Правила № 135 ООН (боковой удар о столб (БУС))

**Предложение по дополнению 2 к поправкам серий 00 и 01  
к Правилам № 135 (боковой удар о столб)****Представлено экспертом от Франции\***

Схема

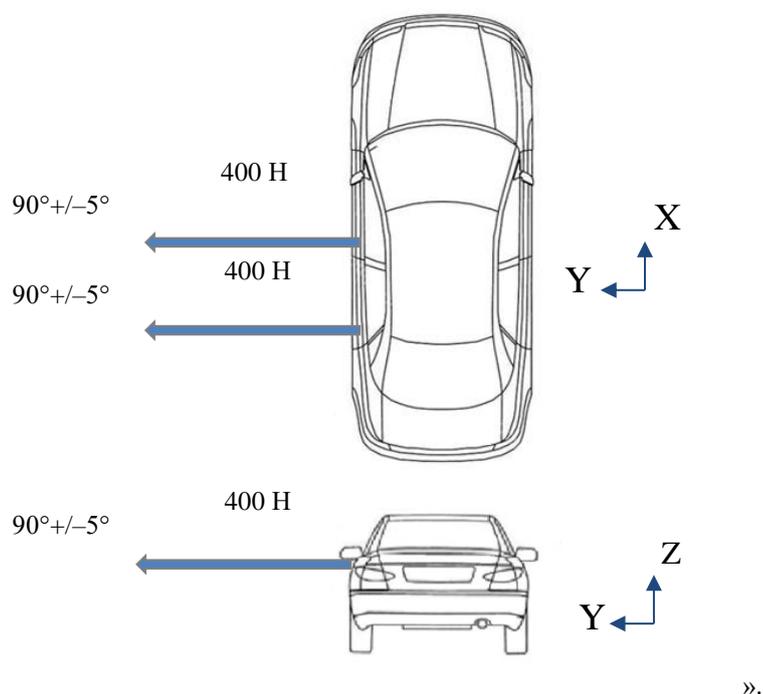
Пункт 5.4.2.1 изменить следующим образом:

«5.4.2.1 Дверь должна оставаться полностью закрытой.

Это требование считается выполненным, если:

- a) отчетливо видно, что дверной замок заперт; или
- b) дверь не открывается при применении к ней статического тягового усилия по меньшей мере в 400 Н в направлении  $y$ , согласно рисунку ниже, как можно ближе к оконному проему и к краю двери, находящемуся с противоположной стороны от петель, за исключением самой дверной ручки.
